为更好地衔接《鹤山市国土空间总体规划（2021-2035年）》，结合最新单元划定与地块管控要求，亟待通过局部调整深化新国土空间利用新形势新要求，进一步细化深化用地可实施性，现计划开展铁岗单元的控规局部调整工作。

《鹤山市共和镇兴南片区铁岗单元控制性详细规划》已于2025年3月31日经鹤山市人民政府批准实施，规划实施以来对片区发展起到良好的指导作用。考虑到考虑到重点产业项目二期建设用地需纳入控规范围，同时需协调村庄用地与建设用地之间的交通线路预留，并结合用地发展需求对原有排水工程规划进行相应调整，现拟对铁岗单元进行局部调整。

调整前后国土空间用地用海规划对比图（上图：调整前，下图：调整后）

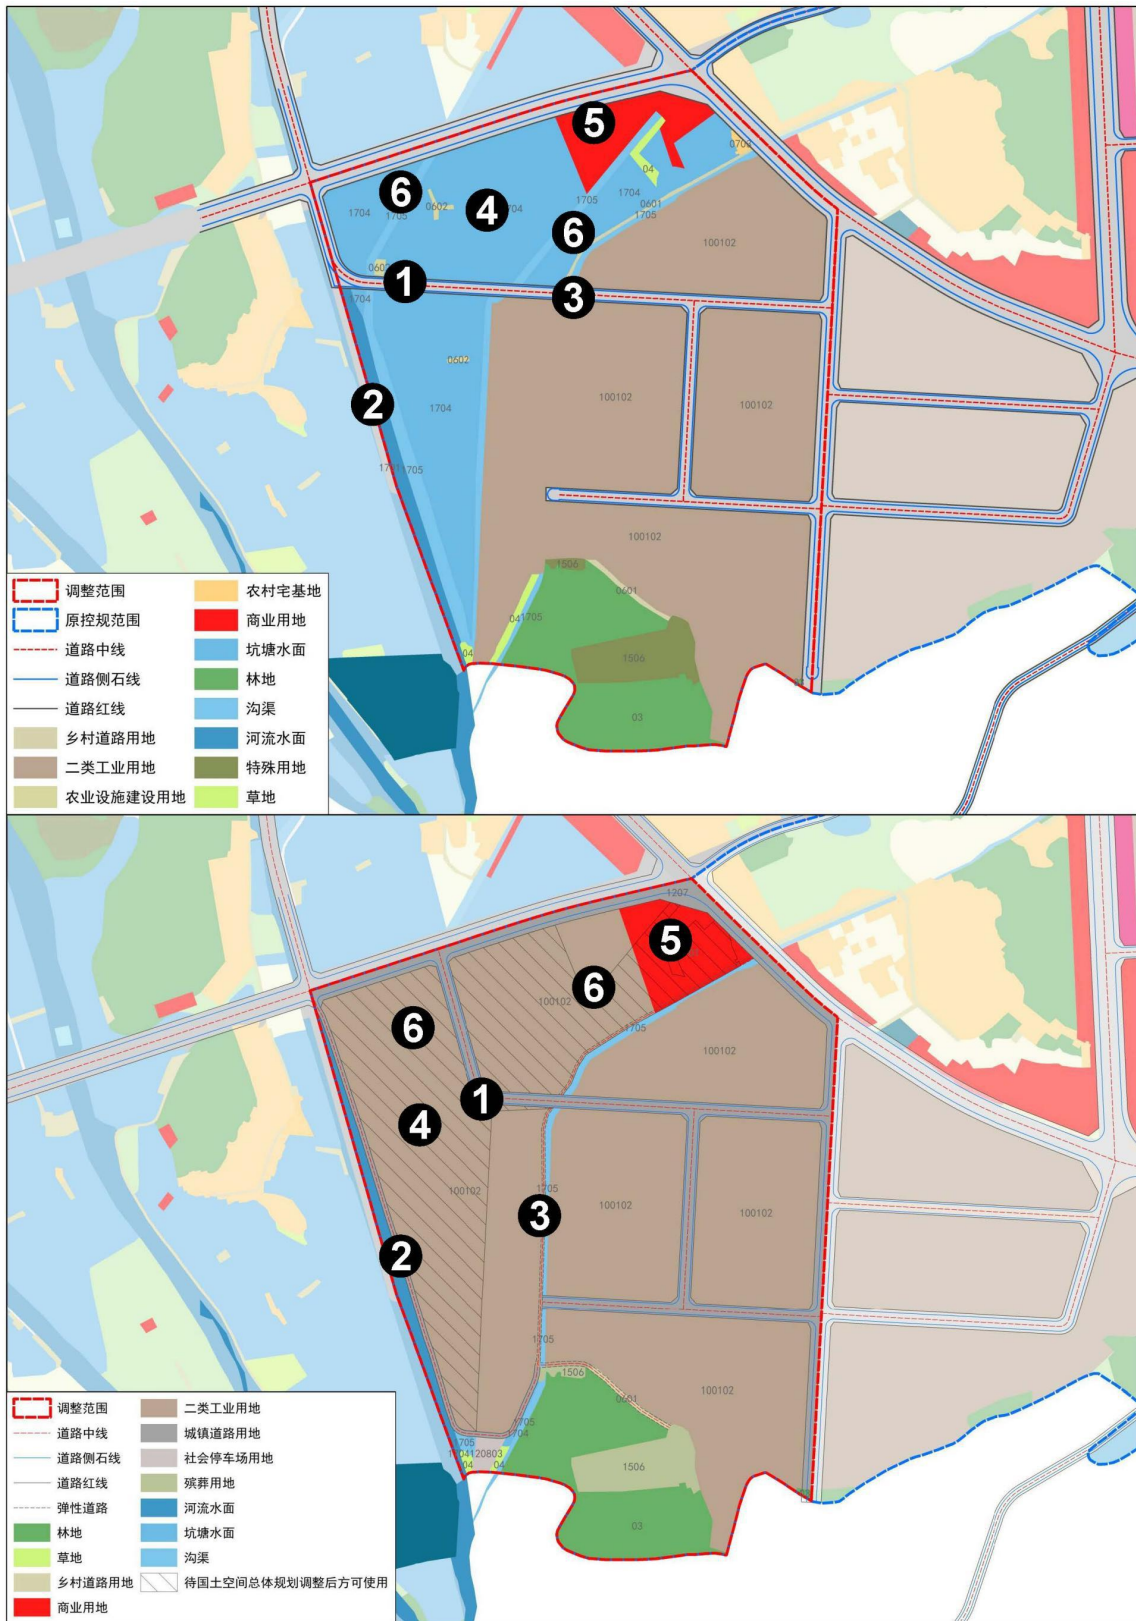
- 1) 博森路调整西侧局部段，南北向段东移接入省道 S384；
- 2) 规划新增 8m 沿共和河东侧支路接至墓园，作专用道；
- 3) 控制沿矮山河西侧现状机耕路（4m）硬底化，作弹性路控制；
- 4) 原西侧和北侧坑水面规划为二类工业用地（100102），作为东侧工业扩展的预留用地，待国土空间总体规划调整后实施；
- 5) 北部原规划商业用地（0901）结合地块调整，面积约 0.81 公顷。
- 6) 原范围内的西宁河、中心沟通过整体排水规划改造后废除，通过 S384 新增规划排水主管收集后向西汇入共和河。
